Objet : Création d'une réserve d'irrigation agricole au lieu-dit « Le Moutier » sur la commune de Marsais Sainte Radegonde (85) – Arrêté portant décision d'examen au cas par cas en application de l'article R. 122-3 du code de l'environnement du 20 juin 2022 – **Recours gracieux**

Création d'une réserve d'irrigation

ELEMENTS TECHNIQUES

REFERENCE : **7357-EFA-03-01**

Fig. 1. Bassins concernés par les dispositions 7B2, 7B3 et 7B5

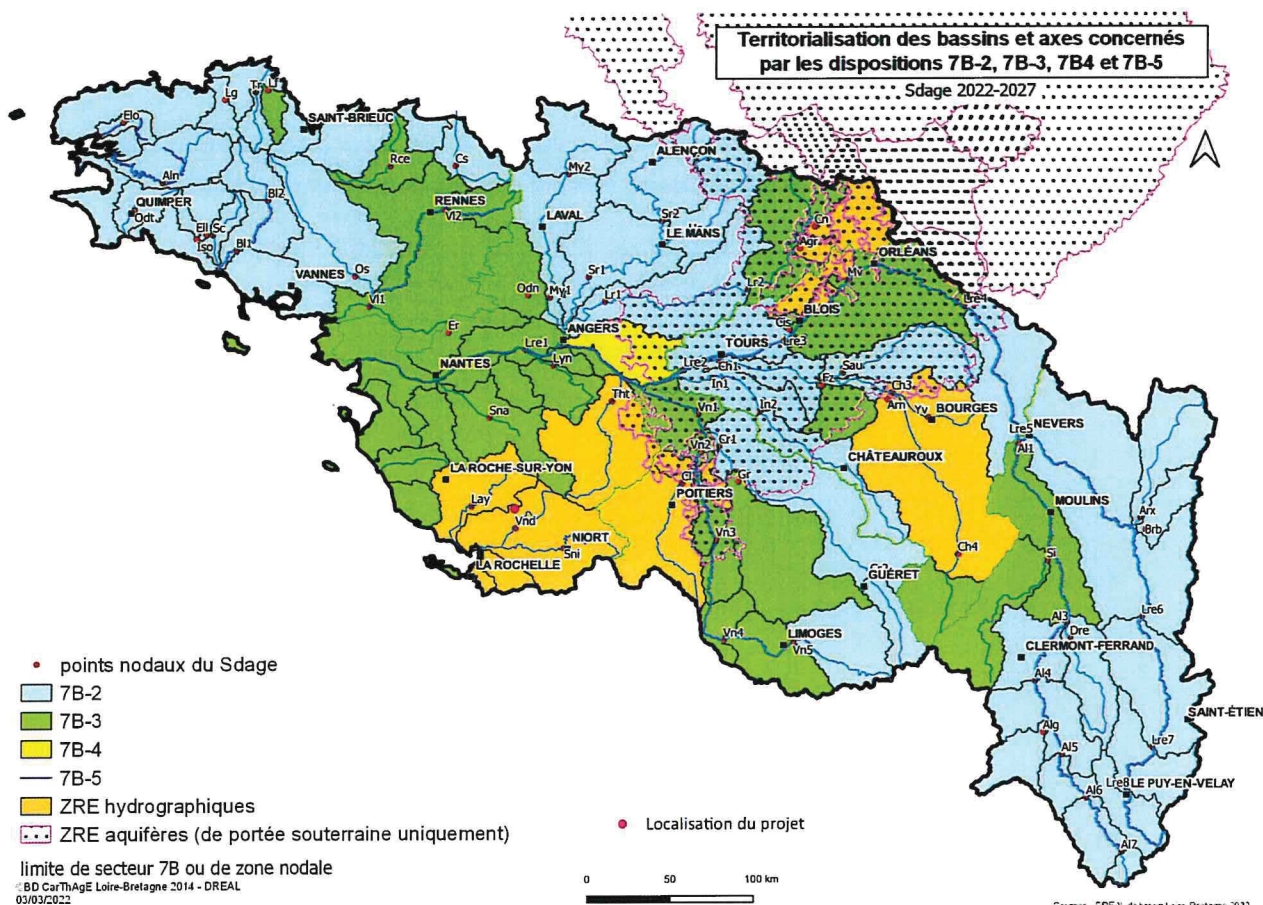
La disposition 7D5 concerne les retenues hors substitution en 7B2, 7B3 et 7B5. Le projet est en ZRE, mais n'est pas situé en 7B2, 7B3 ni 7B5.

→ **La disposition 7D5 concerne les retenues hors substitution en 7B2, 7B3 et 7B5. Le projet est en ZRE, mais n'est pas situé en 7B2, 7B3 ni 7B5 (cf carte du rapport ci-annexé).**

Fig. 2. Bassins versants alimentant la réserve de substitution et bassin versant alimentant la réserve projetée

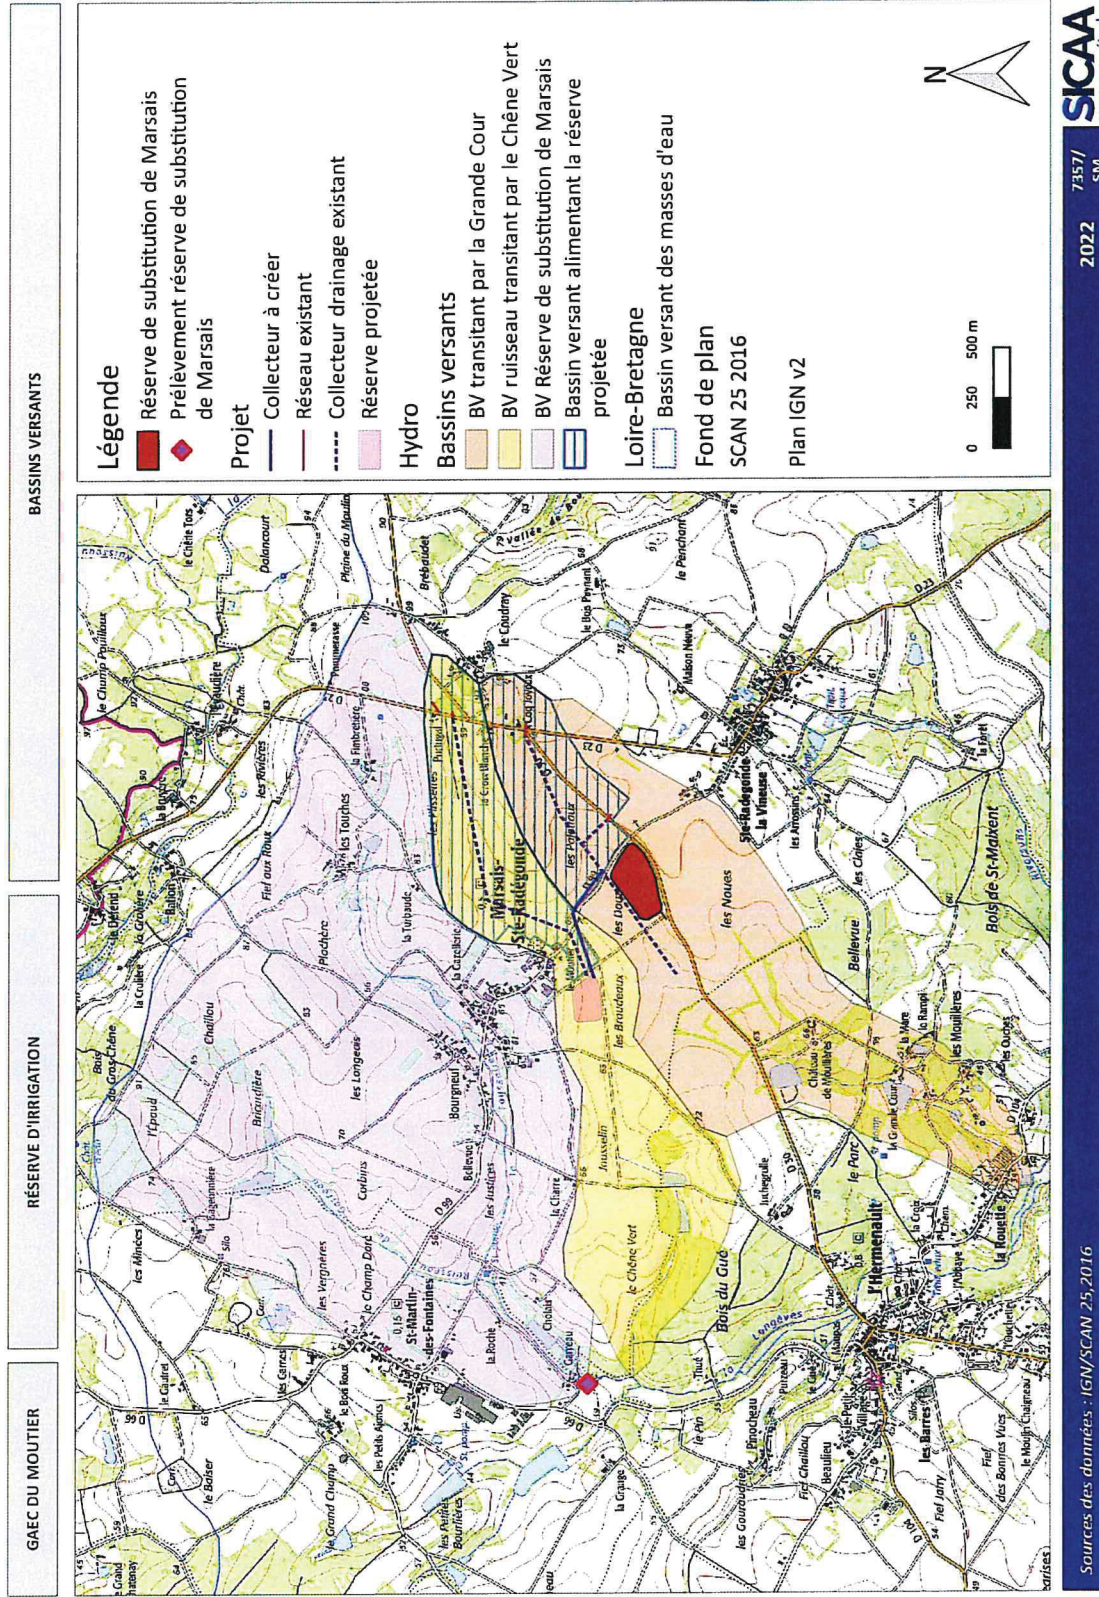
« Considérant que les effets cumulés, du projet de réserve de Marsais, alimentée par les eaux superficielles, avec une réserve d'eau existante située à 400 m, ne sont pas décrits dans le dossier ; que l'absence d'analyse ne permet pas d'appréhender les impacts potentiels que ce projet pourrait avoir sur la ressource en eau d'autres réserves ; »

La réserve de substitution de Marsais se situe dans le bassin versant de ce second cours d'eau, mais comme évoqué précédemment, elle ne collecte pas d'eau de ce versant (réserve totalement endiguée).

Le projet n'engendre donc pas d'impact sur le remplissage de la réserve de substitution de Marsais. La réserve de substitution de Marsais et le projet n'ont pas les mêmes bassins versants d'alimentation.

Fig. 3. Situation vis-à-vis des zones constructibles

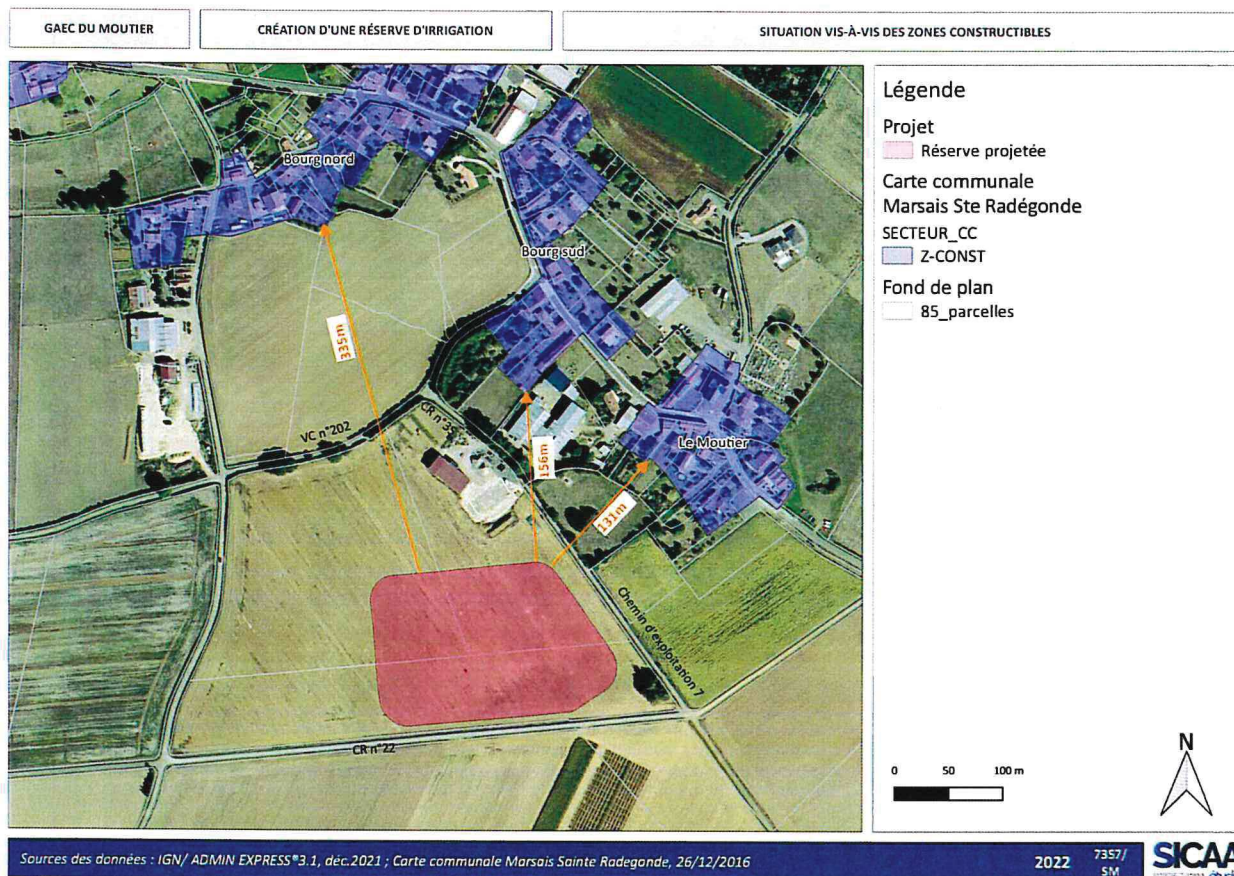
« Considérant la proximité du projet avec le secteur constructible de la carte communale vis-à-vis duquel il convient d'appréhender les effets du point de vue des enjeux paysagers notamment ; »

Trois secteurs constructibles sont présents à proximité du site d'implantation :

- Secteur du Moutier, situé à environ 131 m au nord-est du site d'implantation ;
- Secteur du bourg sud, situé à 156 m au nord du site d'implantation ;
- Secteur du bourg nord, situé à 335 m au nord du site d'implantation.
